**PANEVĖŽIO MIESTO SAVIVALDYBĖS ŽELDYNŲ IR ŽELDINIŲ APSAUGOS,
PRIEŽIŪROS IR TVARKYMO KOMISIJOS IŠVADA**

POSĖDŽIO PROTOKOLAS

2024-11-18 Nr. 2

- Smėlynės g. 25 žemės sklype (kadastro Nr. 2701/0012:261) augančių 14 vnt. medžių pašalinimas.
- Smėlynės g. 25 žemės sklype (kadastro Nr. 2701/0012:261) papildomai prašomų 3 vnt. medžių pašalinimas.

1 pav. Projekto sprendiniai

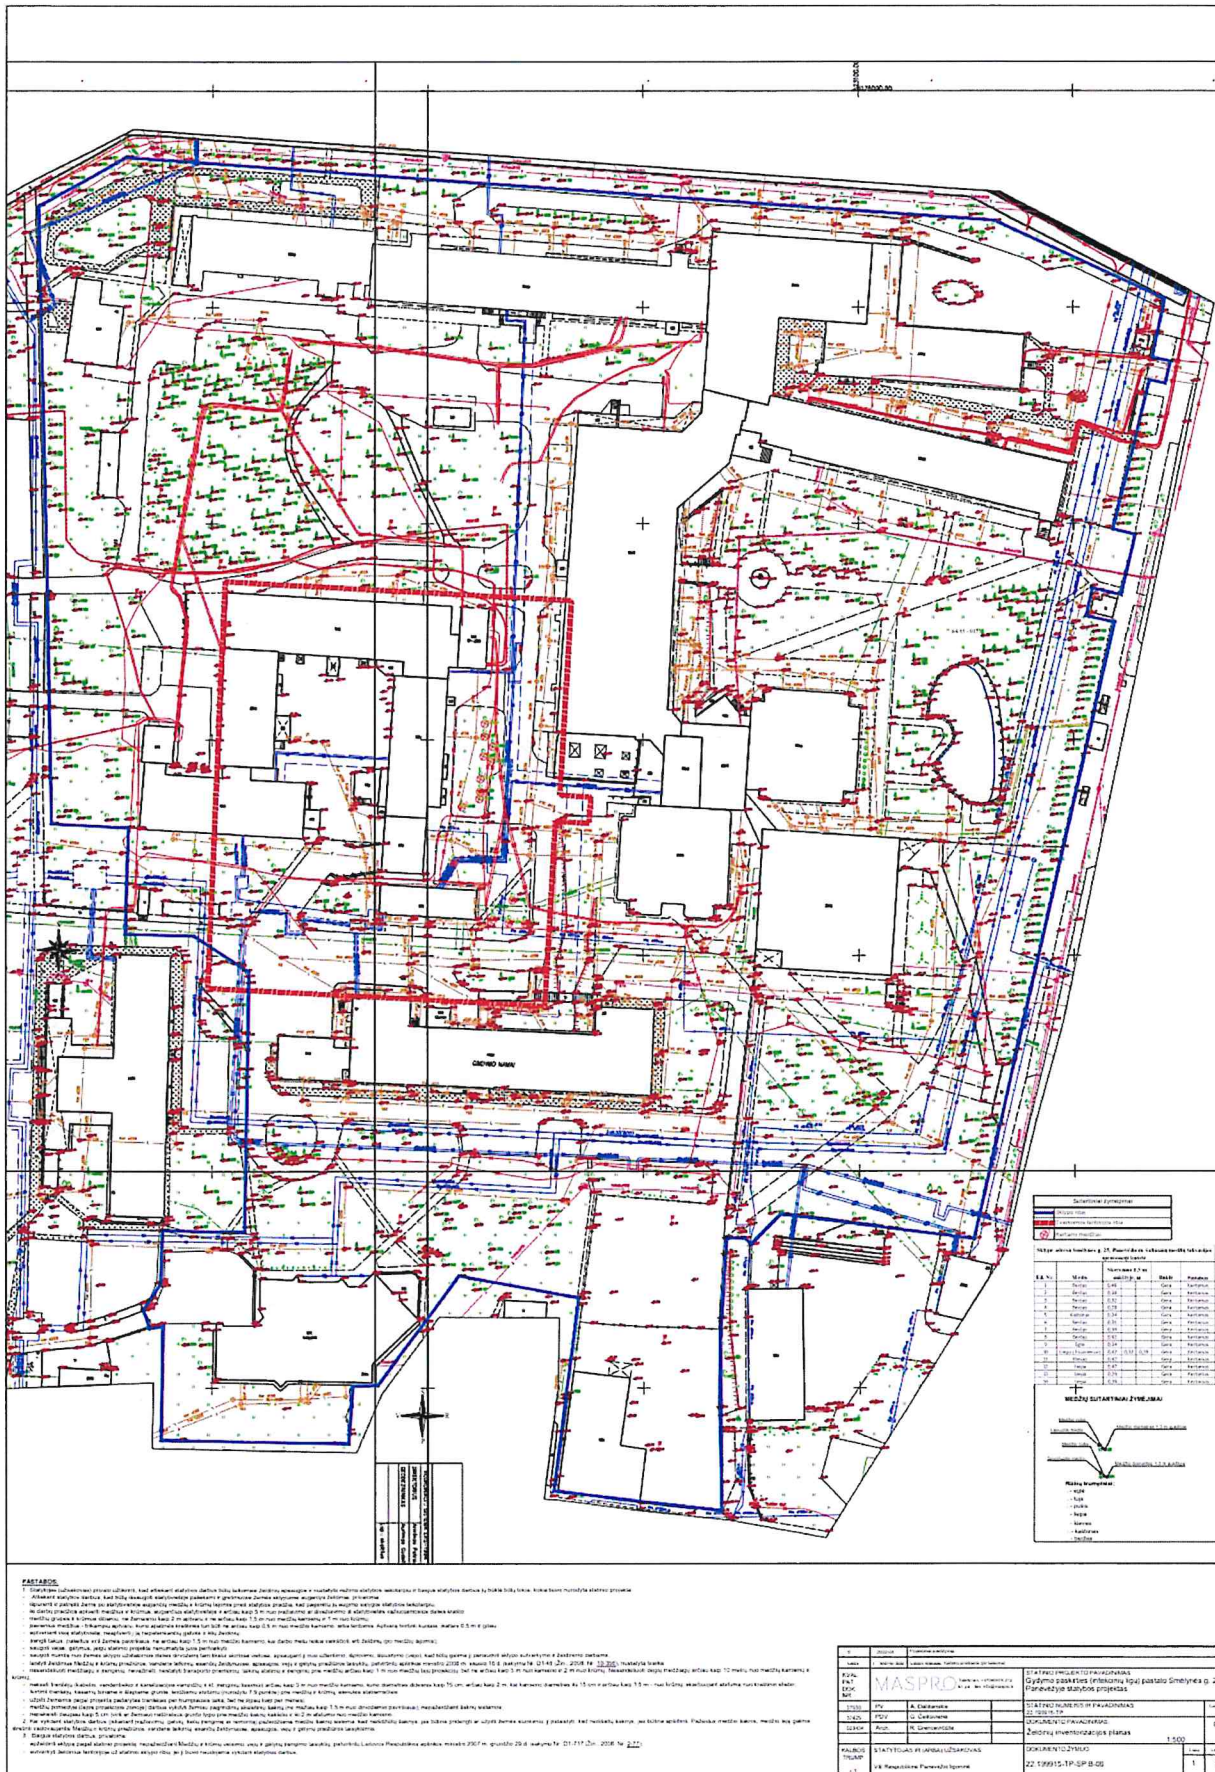
1. VšĮ Panevėžio Respublikinės ligoninės atstovas 2024 m. lapkričio 5 d. pateikė prašymą šalinti 14 vnt. medžių (iš jų viena liepa – trikamenė) (1 lentelė) pagal suderinto projekto „Gydymo paskirties pastato (infekcinių ligų) Smėlynės g. 25, Panevėžys statybos projektas“ (toliau – Projektas) sprendinius (1, 2, 3 pav.). Smėlynės g. 25 žemės sklypo naudojimo būdas – visuomeninės paskirties teritorijos. Medžiai auga ligoninės pastato, pravažiavimo ir automobilių stovėjimo aikštelės statybos darbų zonoje.

Komisijos nariams apžiūrėjus vietovėje numatytus šalinti medžius bei įvertinus Projekto sprendinius, siūloma pritarti:

- pastato statybos darbų zonoje augančių, Projekto sprendinių įgyvendinimui trukdančių 7 vnt. beržų (28 cm, 31 cm, 32 cm, 38 cm, 39 cm, 42 cm, 46 cm skersmens), kaštono (34 cm skersmens), eglės (34 cm skersmens) bei trikamenės liepos (32 cm, 39 cm, 42 cm skersmens) šalinimui;

- privažiavimo kelio ir automobilių stovėjimo aikštelės statybos darbų zonoje augančio, Projekto sprendinių įgyvendinimui trukdančio klevo (42 cm skersmens) bei 3 vnt. liepų (29 cm, 35 cm, 47 cm skersmens) šalinimui.

1. Pritarta į pastato, privažiavimo kelio ir automobilių stovėjimo aikštelės statybos darbų zoną patenkančių 16 vnt. medžių (1 lentelė) šalinimui, želdinių atkuriamosios vertės kompensaciją skaičiuojant teisės aktų nustatyta tvarka, įvertinus esamas inžinerines komunikacijas, jų apsaugos zonas.

4. pav. Papildomai prašomų šalinti medžių nužymėjimas

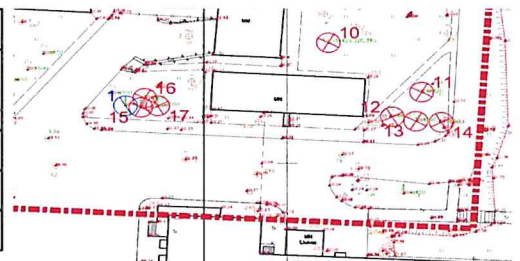
2. VšĮ Panevėžio Respublikinės ligoninės atstovas 2024 m. lapkričio 12 d. papildomai pateikė prašymą Smėlynės g. 25 žemės sklype šalinti 3 vnt. medžių (2 lentelė). Šalinimo priežastis nurodyta „Nauja pastato statyba, naujų inžinerinių tinklų statyba ir jų apsaugos zonos.“

Komisijos nariams apžiūrėjus vietovėje papildomai prašomus šalinti tris medžius, buvo pastebėtas želdinių rūšių neatitikimas prašyme nurodytoms rūšims: pertvarkomų inžinerinių tinklų plote auga dvi pušys (10 cm ir 26 cm skersmens) bei du klevai (47 cm, 54 cm skersmens). Įvertinus Projekto sprendinius bei rangovo pateiktas pastabas, siūloma pritarti ant šilumos perdavimo trasos augančių dviejų pušų (10 cm, 26 cm skersmens) ir šilumos perdavimo tinklų apsaugos zonoje

2. Nesant technologinių galimybių išsaugoti medžius, pritarta šilumos perdavimo apsaugos zonoje ir ant pačios šilumos perdavimo trasos augančių 2 vnt. pušų (10 cm, 26 cm skersmens) ir klevo (47 cm skersmens) pašalinimui neskaičiuojant atkuriamosios želdinių vertės kompensacijos.

5. pav. Papildomai prašomų šalinti medžių augimo vieta Projekto sprendiniuose

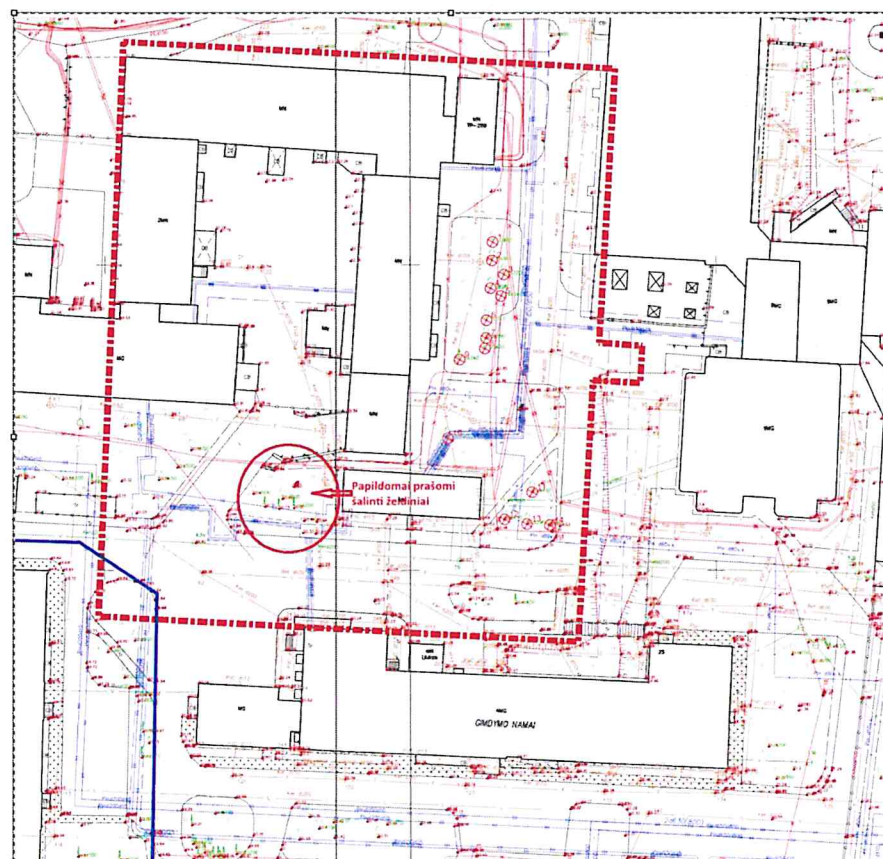
augančio klevo (47 cm skersmens) (5 pav.) pašalinimui. Toliau nuo trijų medžių grupės šilumos perdavimo tinklų apsaugos zonoje augantis klevas (54 cm skersmens) išsaugomas.

Vadovaujantis Lietuvos Respublikos Vyriausybės 2008 m. kovo 12 d. nutarimo Nr. 206 „Dėl Kriterijų, kuriuos atitinkantys medžiai ir krūmai priskiriami saugotiniems želdiniams, patvirtinimo“ (2021-12-24 redakcija) 2.3.3 papunkčiu, medžiai ir krūmai, augantys energetikos objektų apsaugos zonose (sąvoka suprantama taip, kaip ji apibrėžiama Lietuvos Respublikos energetikos įstatyme), šiuo atveju šilumos perdavimo tinklų apsaugos zonoje, nepriskiriami saugotiniems želdiniams, todėl atkuriamoji želdinių vertė neskaičiuojama.
